日本原燃株式会社

再処理事業所廃棄物管理施設保安規定変更認可申請書の一部補正について

廃棄物管理施設保安規定補正対照表（ 1 / 19 ）

別図3 周辺監視区域図 (第37条関係)

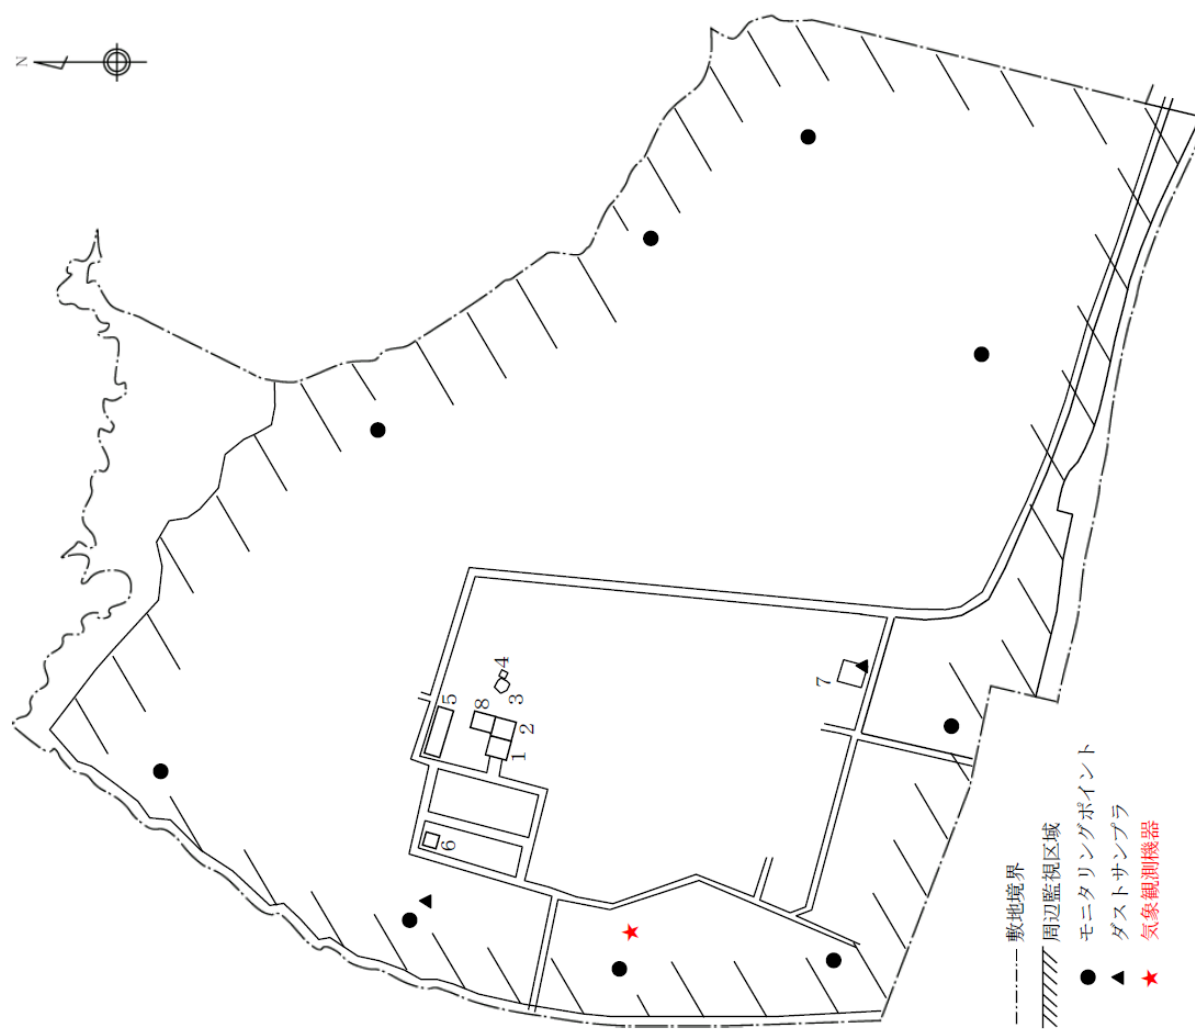
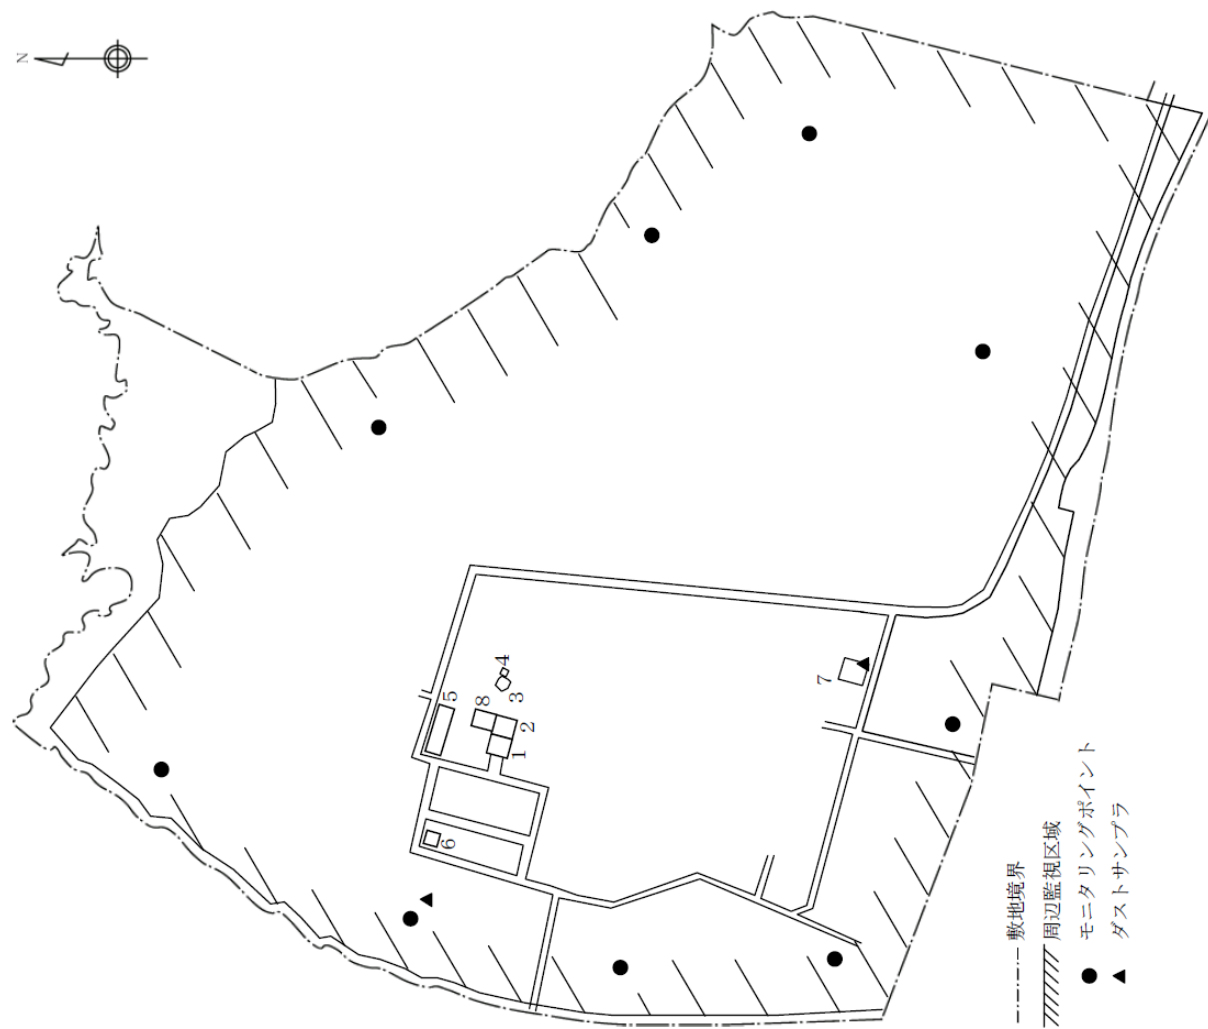
1	ガラス固化体受入れ建屋
2	ガラス固化体貯蔵建屋
3	ガラス固化体受入れ・貯蔵建屋換気筒
4	北換気筒管理建屋
5	ユーティリティ建屋
6	開閉所
7	保健管理建屋
8	ガラス固化体貯蔵建屋B棟
